# 大飯発電所3号炉 高経年化技術評価 審査会合における指摘／質問事項の回答

関西電力株式会社

2021年6月23日

## 審査会合における指摘／質問事項の一覧

## ② 大飯3号炉 加圧器スプレイ配管の亀裂事象の取り扱い

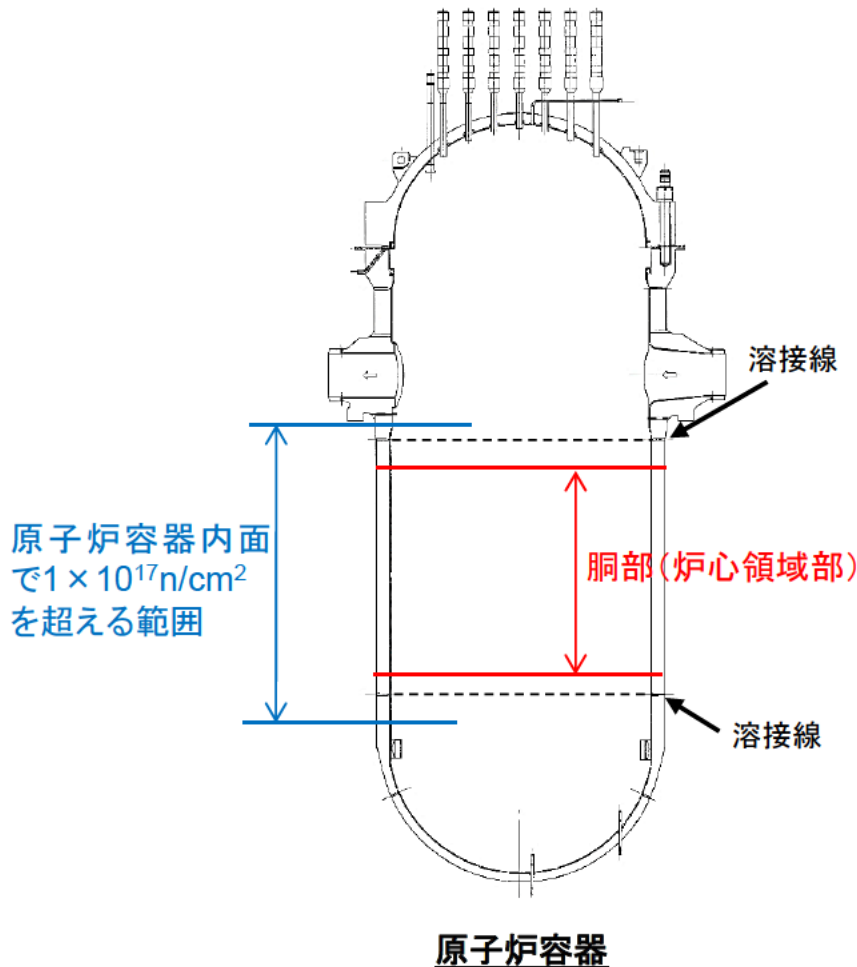
No	指摘／質問事項	回答
① (共通事項)	国外の運転経験・最新知見について、評価書に記載されている以外の情報収集元からの情報の動向も確認しているのであれば、その旨を説明すること。	本日回答
② (共通事項)	大飯発電所3号炉 加圧器スプレイ配管の亀裂事象については、別の場で行っている議論も踏まえて、高経年化技術評価としての取り扱いを説明すること。	本日回答
③ (中性子照射脆化)	原子炉容器下部胴の上下の溶接部の中性子照射量が $1 \times 10^{17} \text{n/cm}^2$ を超えるのであれば、評価の内容を説明すること。	本日回答
④ (コンクリート構造物)	プレストレストコンクリート製原子炉格納容器のテンドンの緊張力低下について、緊張力の測定方法を説明すること。また、緊張力データの予測値、設計要求値について、どのような根拠でどのように算出されているか説明すること。	本日回答
⑤ (耐震安全性評価)	第5抽気系統配管の評価結果(応力比0.98)に対する評価の保守性について説明すること。	本日回答
⑥ (耐津波安全性評価)	潮位計(防護壁)を耐津波安全性評価対象外としている理由についてより丁寧に説明すること。	本日回答

2020年8月に確認された大飯3号炉 加圧器スプレイ配管の1次冷却材管管台との溶接部近傍内面の亀裂について、高経年化技術評価上の取り扱いは以下の通り。

- 本事象は、調査の結果、「過大な溶接入熱」と「形状による影響」が重畳したことで表層近傍において特異な硬化が生じ、この特異な硬化が亀裂の発生に寄与したと推定された。亀裂は溶接熱影響部で粒界に沿って進展しており、粒界型応力腐食割れで進展したものと判断している。
- 一方、国内外のPWRプラントにおいて類似の事例は確認されておらず、大飯3、4号炉等において同様の事象発生の可能性があると推定された部位全てに対し追加検査が行われたが、亀裂は認められていない。これらの状況から、亀裂の発生は「過大な溶接入熱」と「形状による影響」が重畳した特異な事象であったと考えられる。
- 亀裂発生部位については、第18回定期検査にて取替えを行い、取替えに際しては初層入熱量が過大とならない全層Tig溶接を採用しているため、今後同様の事象が発生する可能性は小さい。
- 当該部の亀裂は特異な事象と判断され、今後も機能の維持は可能であることから、高経年化対策上着目すべき経年劣化事象ではない。
- なお、大飯3号炉で発生した事象は特異であるが、メカニズムが全て明らかになっていないことから、類似性の高い箇所に対しては第21回定期検査までの間、毎回検査を実施することとしている。また、今後の知見拡充結果を踏まえて、対象・頻度を検討し供用期間中検査計画に反映を行う。

評価書の補正により、上記内容を反映する。

# ④ PCCVテナンドンの緊張力測定および緊張力予測評価について

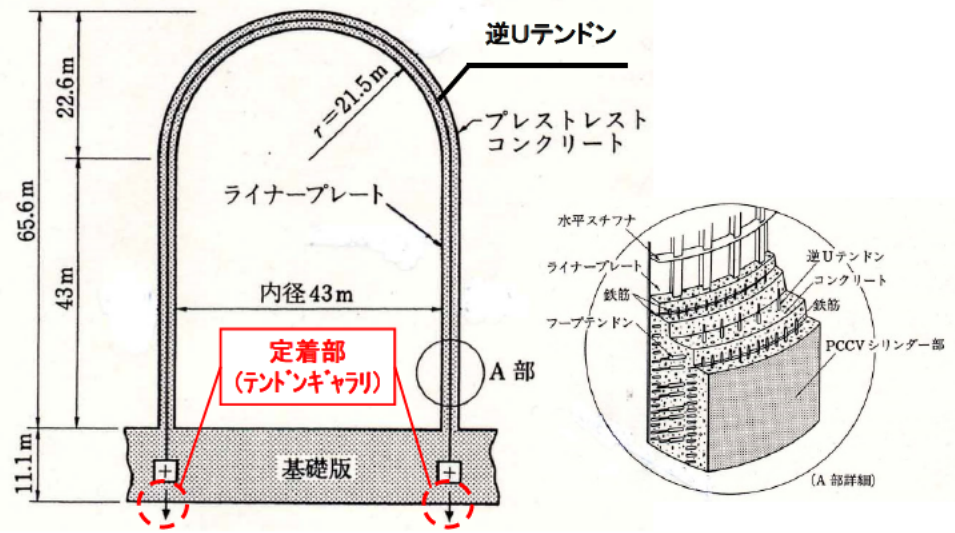
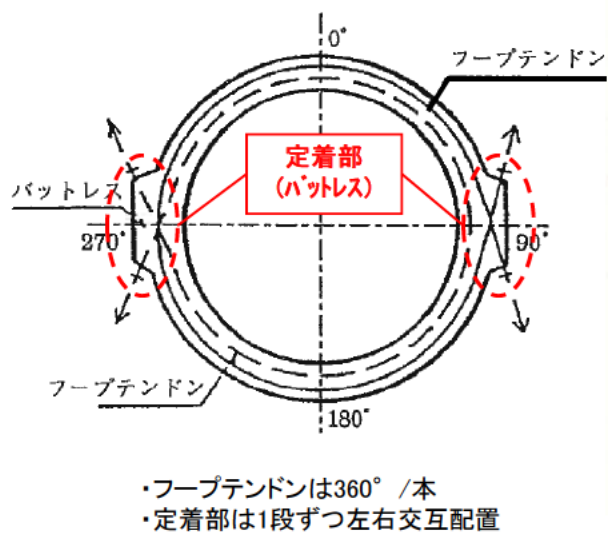
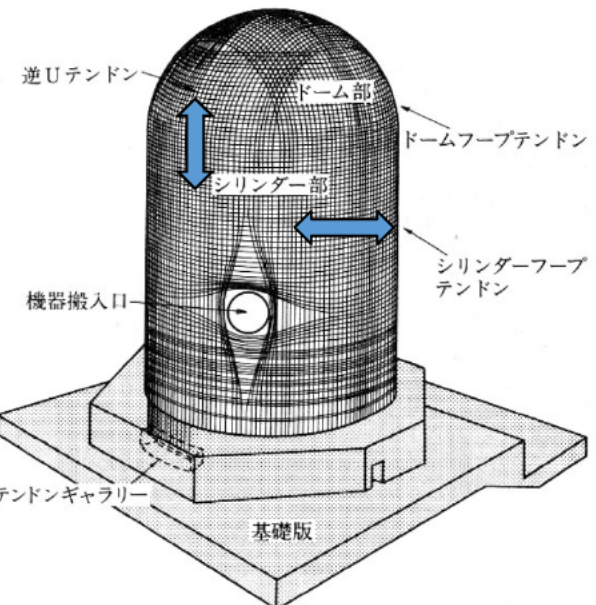
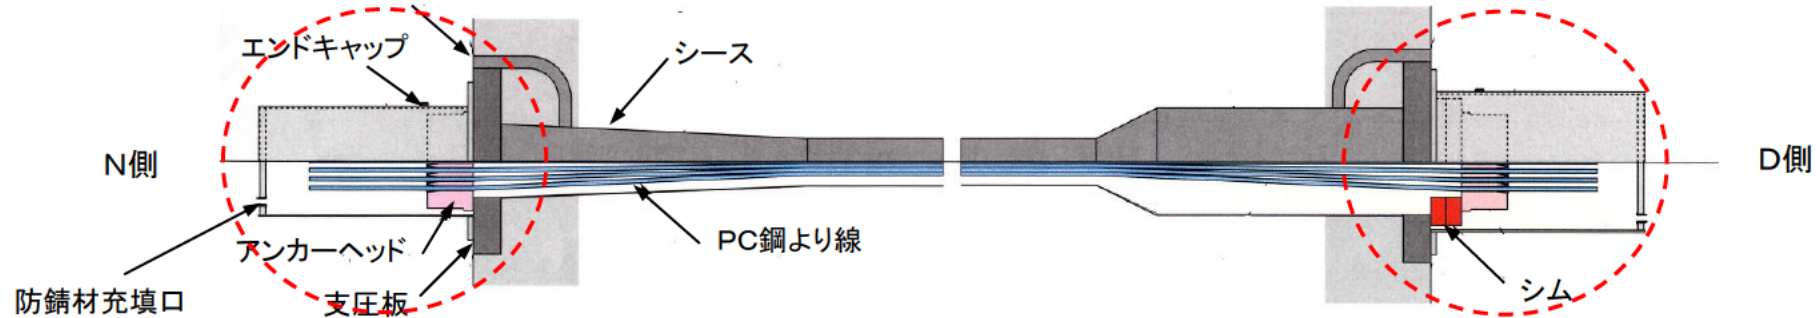
No	指摘／質問事項	回答
① (共通事項)	国外の運転経験・最新知見について、評価書に記載されている以外の情報収集元からの情報の動向も確認しているのであれば、その旨を説明すること。	本日回答
② (共通事項)	大飯発電所3号炉 加圧器スプレイ配管の亀裂事象については、別の場で行っている議論も踏まえて、高経年化技術評価としての取り扱いを説明すること。	本日回答
③ (中性子照射脆化)	原子炉容器下部胴の上下の溶接部の中性子照射量が $1 \times 10^{17} \text{n/cm}^2$ を超えるのであれば、評価の内容を説明すること。	本日回答
④ (コンクリート構造物)	プレストレストコンクリート製原子炉格納容器のテンドンの緊張力低下について、緊張力の測定方法を説明すること。また、緊張力データの予測値、設計要求値について、どのような根拠でどのように算出されているか説明すること。	本日回答
⑤ (耐震安全性評価)	第5抽気系統配管の評価結果(応力比0.98)に対する評価の保守性について説明すること。	本日回答
⑥ (耐津波安全性評価)	潮位計(防護壁)を耐津波安全性評価対象外としている理由についてより丁寧に説明すること。	本日回答

- ・テナンドン(PC鋼より線で構成)とは、PCCVの耐圧性能を確保するため、コンクリートに常時緊張力を導入するための緊張材(コンクリート内に埋設された、防せい剤が充填されたシース内に設置)
- ・供用期間中検査にて目視点検および緊張力検査を行うことにより緊張力の低下が検知可能

## 解析モデルと応力評価結果

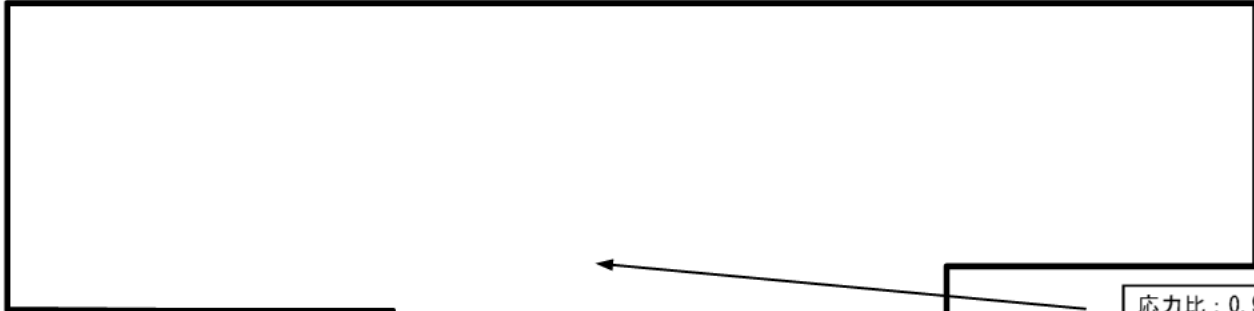
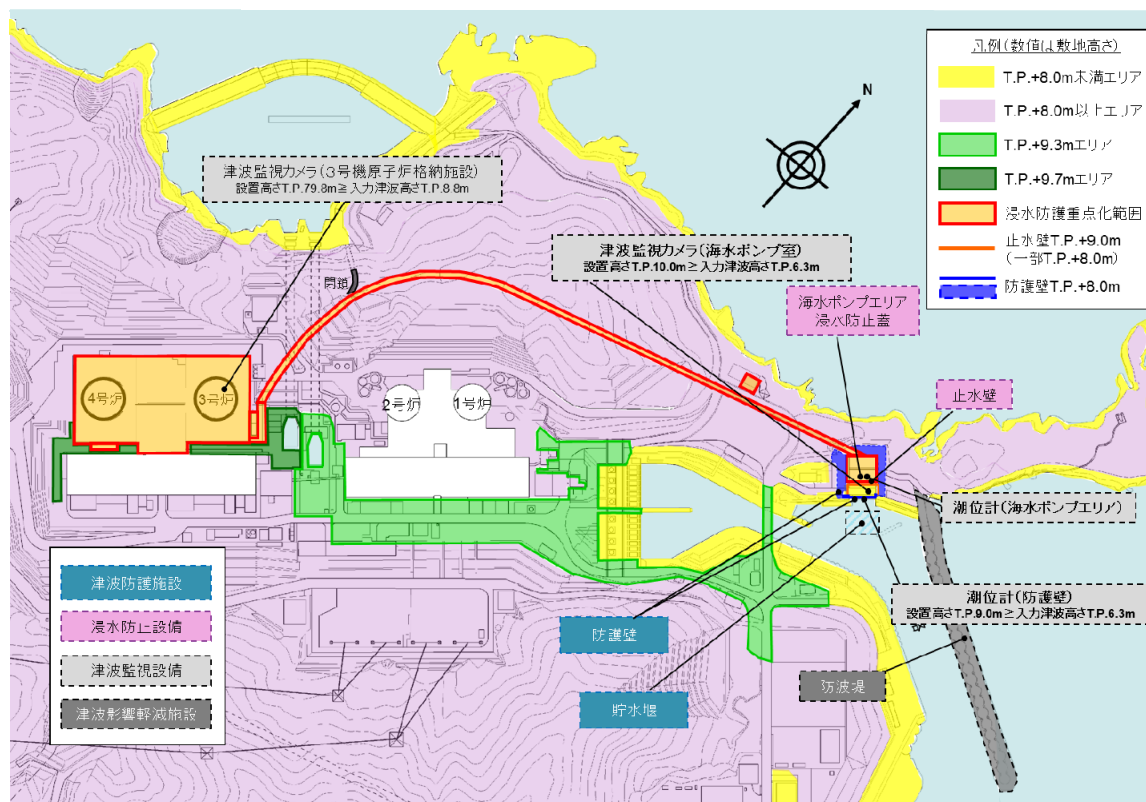
第5抽気系統配管エルボ部の一次応力評価結果(応力比0.98)のもつ裕度について、以下2点の観点で考察する。

3次元はりモデル評価においては、当該エルボ部に保守的な応力集中係数を乗じて評価を実施しているが、当該エルボ部を、必要最小肉厚 $t_{sr}$ まで周軸一様減肉させた状態でFEMモデル化し、詳細評価を実施することで3次元はりモデル評価手法のもつ裕度を確認する。

「1.」条件に加え、当該エルボ部肉厚が、肉厚計測結果から得られている実肉厚と減肉率をもとに運転開始後60年時点の肉厚を予測したところ $t_{sr}$ に達しないことから、60年時点の予測肉厚まで周軸方向一様に減肉したと仮定したFEMモデルを作成し、「1.」と同様に発生応力を算出することで、 $t_{sr}$ までの減肉を仮定することによる裕度を確認する。

## 裕度確認結果

それぞれについて、相応の裕度を有していることを確認した。

発生応力 (MPa)	許容応力 (MPa)	応力比
3次元はりモデル評価 (応力集中係数考慮、板厚: $t_{sr}$ ※1)	171	175	0.98
FEMモデル評価 (板厚: $t_{sr}$ ※1)	66	175	0.38
FEMモデル評価 (板厚:60年時点の予測厚さ※2)	36	175	0.21
